PROJET EOLIEN DU FOSSE CHATILLON

**Mémoire en réponse à l'Avis de la
Mission Régionale d'Autorité
environnementale n°2023-7243
du 4 août 2023**

Parc éolien du Fossé Chatillon S.A.S
50, Rue Madame de Sanzillon
92110 CLICHY

Commune de :
Buire-au-Bois (62)

Carte 1 : Carte présentant les projets éoliens des Cosmos et de l'Epinette refusés

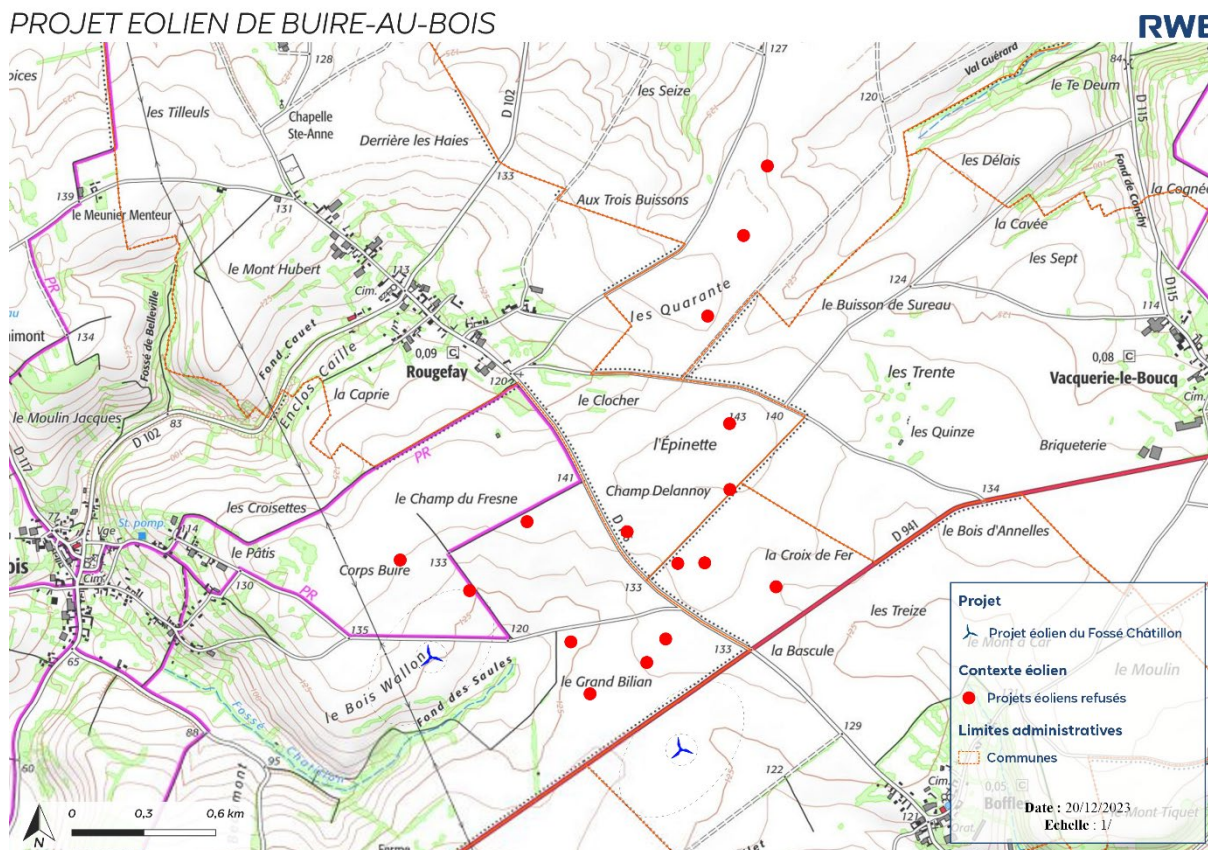
L'autorité environnementale recommande de rappeler dans le dossier les parcs refusés à proximité immédiate du projet et ce qui a motivé ces refus.

Une carte présentant l'emplacement des parcs refusés autour du projet éolien du Fossé Châtillon est présentée ci-dessous :

Les motifs de refus des parcs des Cosmos et de l'Epinette étaient principalement liés à la présence du radar de Doullens. Le porteur de projet a pris en compte ce radar et a souhaité consulter la Direction de la Circulation Aérienne Militaire (DIRCAM). Des adaptations des hauteurs en bout de pale et des implantations des éoliennes ont été faites. Par conséquent, le projet éolien Fossé Châtillon a reçu un avis favorable de la DIRCAM en date du 23 juin 2023.

Le château de Flers a également été un motif de refus pour les projets éoliens initialement refusés. Suite à la recommandation de l'avis MRAE, le porteur de projet a intégré un nouveau photomontage depuis le château de Flers, le PM43 à la page 554 du volet paysager.

Carte 2 : Carte présentant les enjeux paysager de l'aire d'étude immédiate

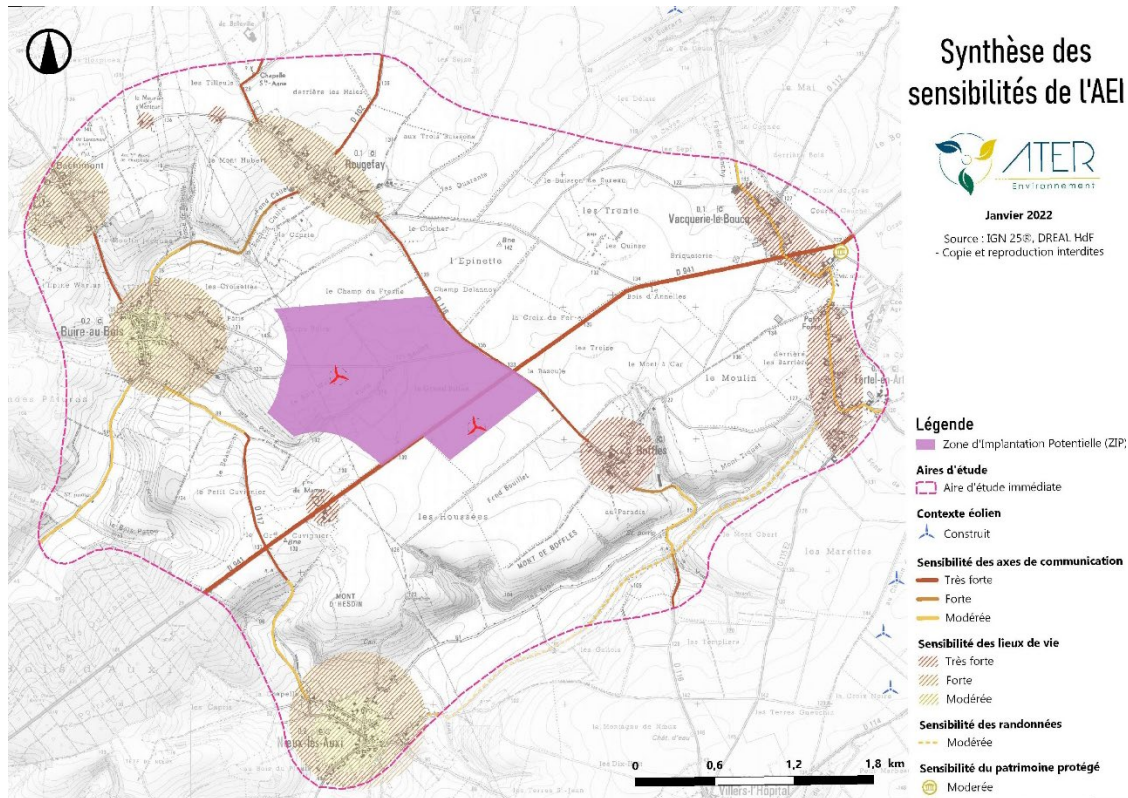
Recommandation	P. de l'avis MRAE
Après avoir complété l'étude d'impact et réévalué les enjeux et impacts sur le paysage, les oiseaux et les chauves-souris, l'autorité environnementale recommande d'actualiser le résumé non technique. Il est recommandé de présenter des cartes croisant les enjeux de biodiversité et de paysage avec l'emplacement des éoliennes.	6

Il apparaît que des cartes présentant les enjeux de biodiversité et de paysage seraient peu lisibles en raison de la quantité d'information présentée.

C'est pourquoi des cartes sont produites pour chaque type d'enjeux, les enjeux environnementaux et les enjeux paysagers sont présentés dans les différents volets.

En ce qui concerne le paysage, une carte de l'implantation finale et des enjeux sur l'aire d'étude immédiate est présentée ci-dessous :

Carte 5 : Localisation des contraintes de la zone de projet

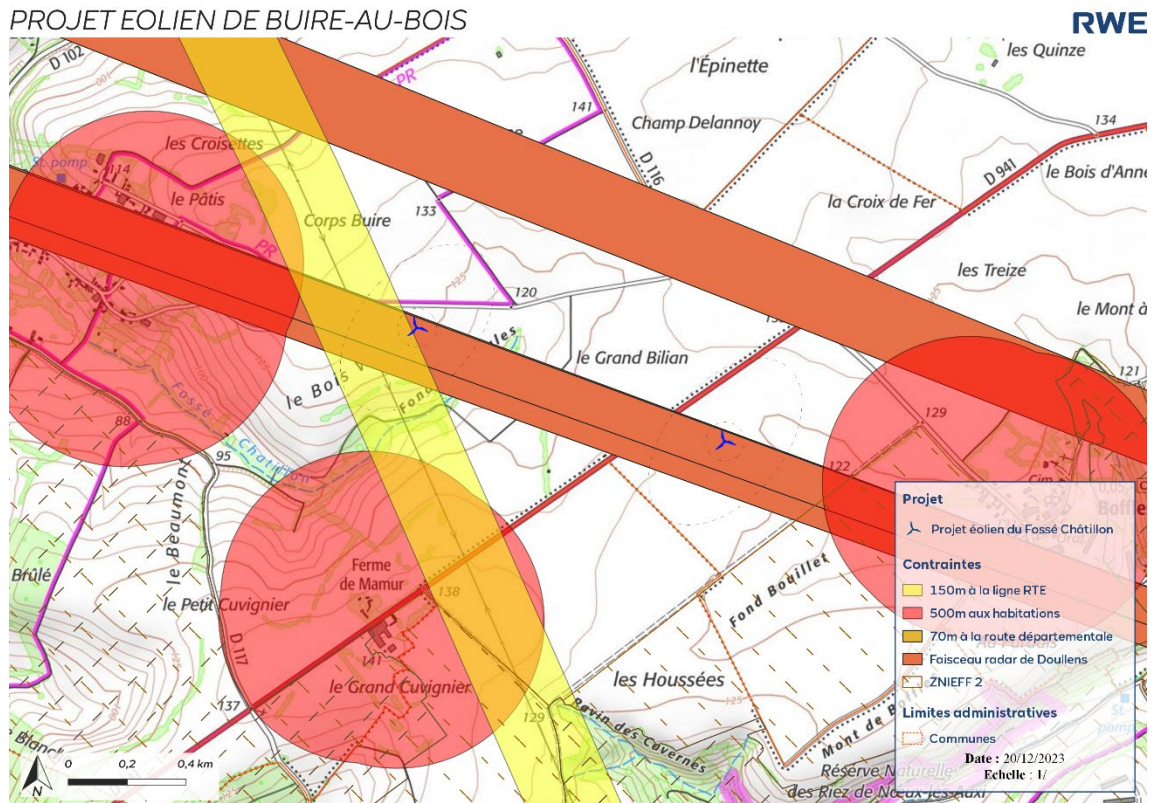
L'autorité environnementale recommande de compléter la description des critères de définition de la zone d'implantation prioritaire, la source de ces critères et une carte illustrative.

Une carte présentant les contraintes locales est présentée ci-dessous :

Le porteur de projet souligne que d'autres contraintes sont à prendre en compte en plus de celles présentées sur cette carte comme les contraintes liées à l'aviation civile. Le projet éolien du Fossé Chatillon est soumis à un AMSR à 2000 pieds lié à l'aéroport de Lille Lesquin. Le radar de Doullens limite aussi les possibilités d'implantation.

Carte 6 : Distance au sol entre les mâts de la variante finale et le linéaire de végétation le plus proche (extrait du volet environnemental page 503)

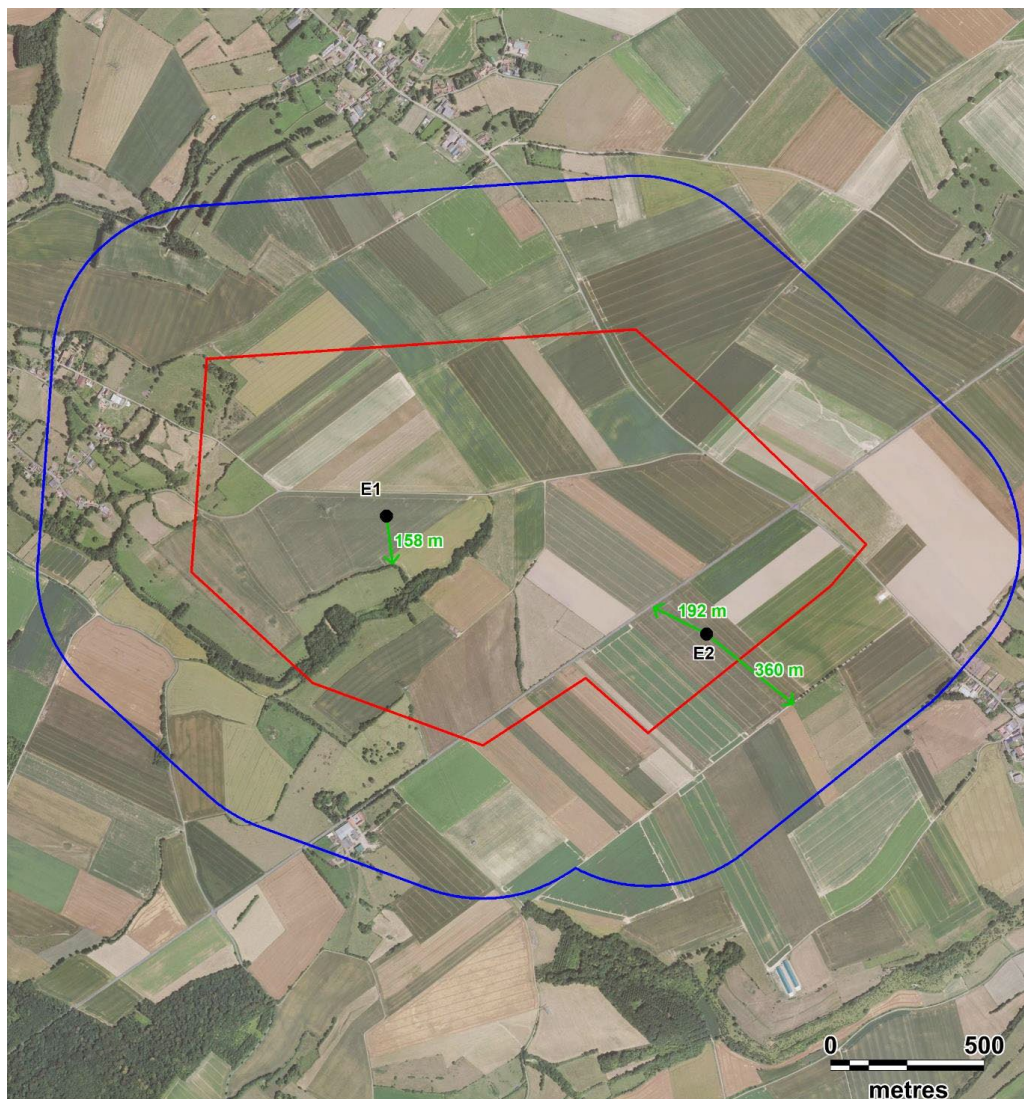
Recommandation	P. de l’avis MRAE
<p><i>L’autorité environnementale recommande de déplacer les éoliennes à une distance d’au moins 200 mètres en bout de pales des zones importantes pour les chauves-souris (zones de chasse, bois ou haies), conformément aux recommandations d’EUROBATS.</i></p>	14

Lors de la définition de l’implantation finale, de multiples facteurs ont été pris en compte comme les contraintes techniques, environnementales ou encore acoustiques. Lors du choix d’implantation finale, le porteur de projet a souhaité sélectionner la variante avec le nombre d’éoliennes le plus faible, réduisant ainsi les impacts possibles.

Les enjeux chiroptérologiques ont également été intégrés dans cette réflexion comme le rappelle la partie « 3.3. Optimisation des implantations des éoliennes au regards des enjeux chiroptérologiques » page 502 du volet environnemental.

Par ailleurs, les zones de moindres enjeux écologiques ont été sélectionnées pour les implantations de la variante finale et chaque mât d'éolienne se situe à plus de 150 mètres des haies/lisières comme indiqué sur la carte présentée ci-dessous :
